PART / ASSY: טבעת מגן - צד אחורי

SIZE A2 | DWG NO. 12600-1367 | REV 2P

סוג ההוראה: הוראת שינוי	הוראה הנדסית מספר: **GI-159568**	סיווג: **UNCLASSIFIED**

נושא/פרוייקט: **R-FSD** מספר שרטוט: **12600-1367** סטטוס התהליך: **RELEASED**	חלק: טבעת מגן - צד אחורי מהדורה אחרי הוראה: **2P** סיווג השינוי: מהותי **2**

פרט **B**

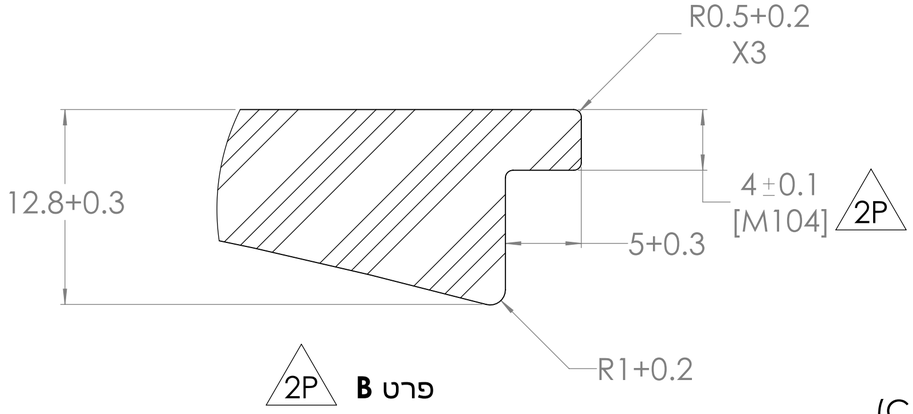
לפני השינוי	אחרי השינוי	סיבת השינוי
1. פרט B :כולל מדרגה עם מידת זווית.	1. פרט B :הסרת המידות עם המדרגה ונתינת מידות חדשות בהתאם.	1. ביטול הצורך במדרגה בחצאית במצד האחורי של המכל.

כמות - תפ"י	אופן הטיפול	תיאור הטיפול/הגבלה
דרישת רכש פתוחה			
הזמנת רכש פתוחה			
הוראת ייצור פתוחה			
מלאי במחסן		מוגבל	ניתן באישור הנדסה וענף ליפוף (כולל בדיקה פונקציונלית) להשתמש בטבעות מגן אלו לצד הקדמי - במכלים לא מבצעיים בלבד!
פריטים שסופקו ללקוח
